島根原子力発電所2号炉

審査会合における指摘事項の回答

(共通事項)

島根原子力発電所2号炉 審査会合における指摘事項の回答一覧表

13-1 高経年化技術評価に係る全体業務フロー

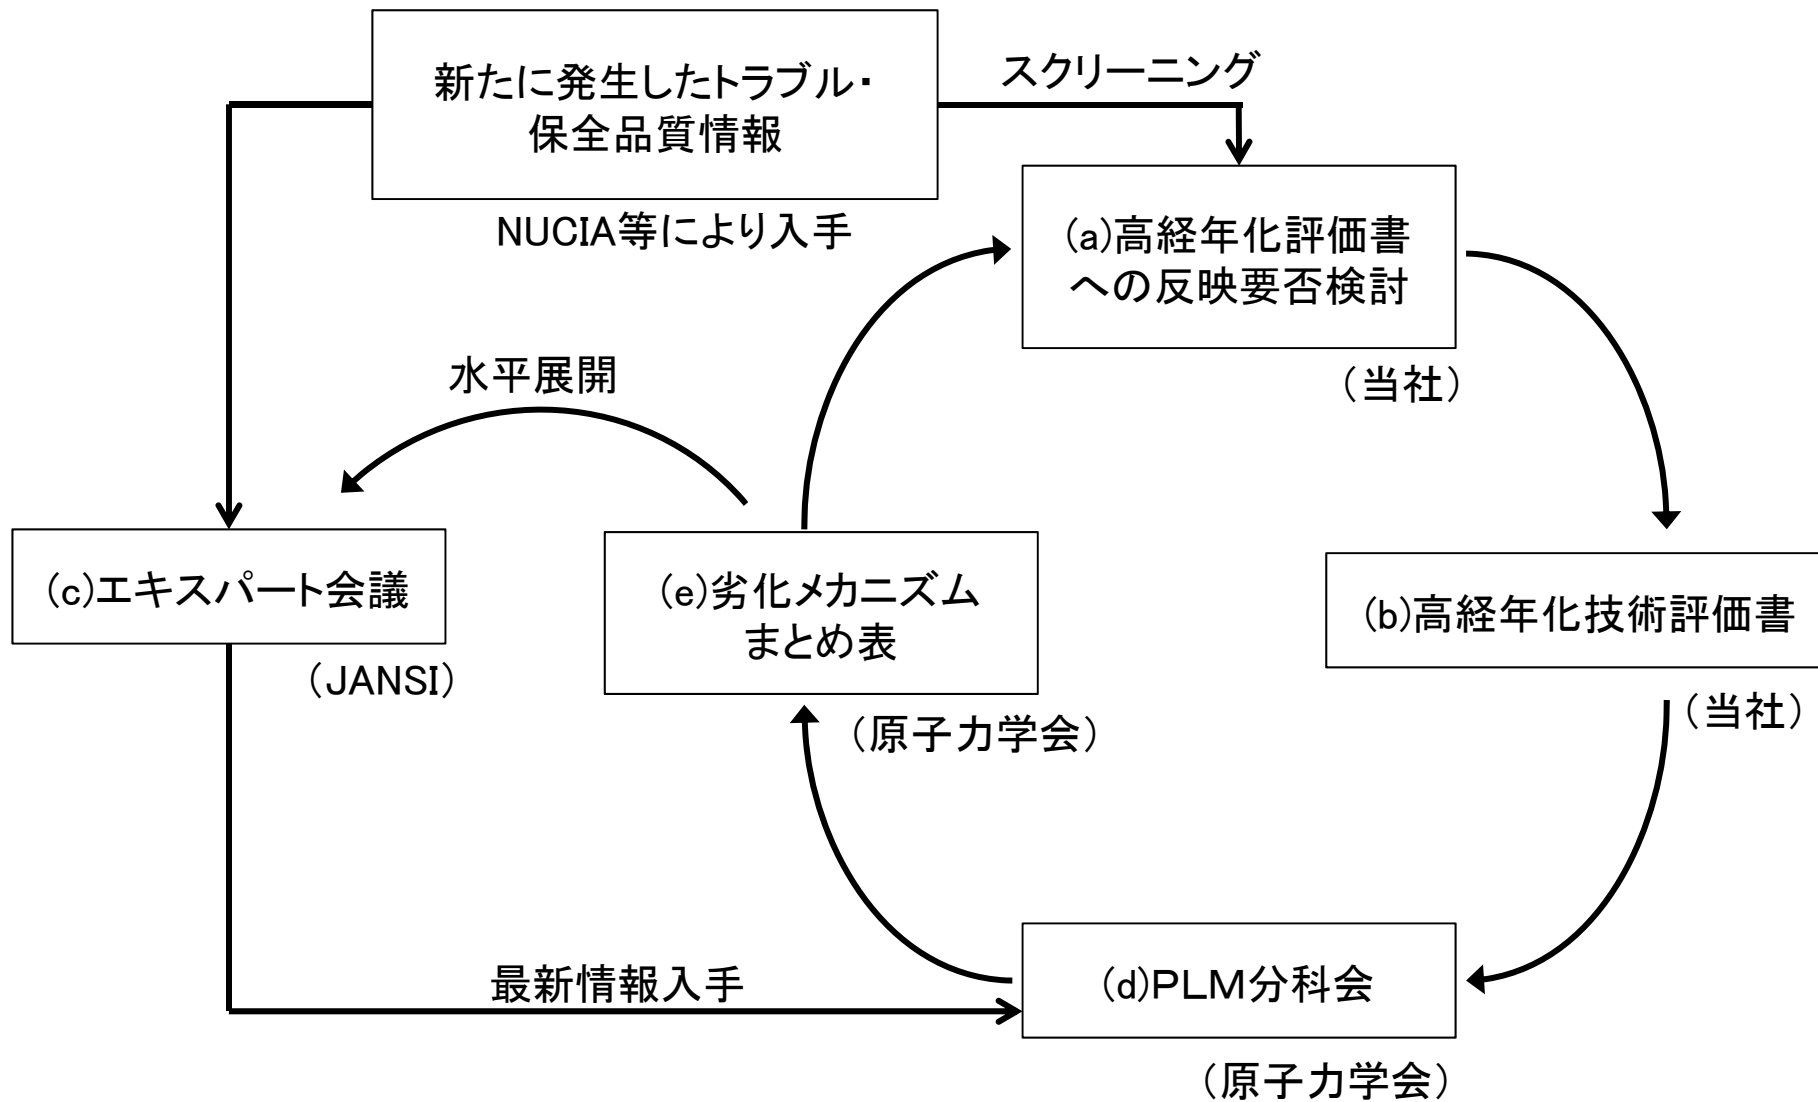
No.	指摘事項	回答
13-1 共通事項 (平成30年7月4日 第13回審査会合)	高経年化技術評価に係る全体業務についてフローを作成し説明すること。	P2
13-2 共通事項 (平成30年7月4日 第13回審査会合)	これまでのトラブル情報等の島根2号炉PLM評価への反映プロセスについて説明すること。	P3~P7

◎国内外の新たな運転経験および最新知見の反映

高経年化技術評価の実施にあたっては、最新の劣化メカニズムまとめ表を使用し、至近の技術評価を参考にするとともに、2011年4月～2016年3月の国内外の運転経験、最新知見について、高経年化技術評価への影響を整理し、技術評価への反映要否を判断している。また、2016年4月以降の知見についても、適時反映要否の判断を行っている。
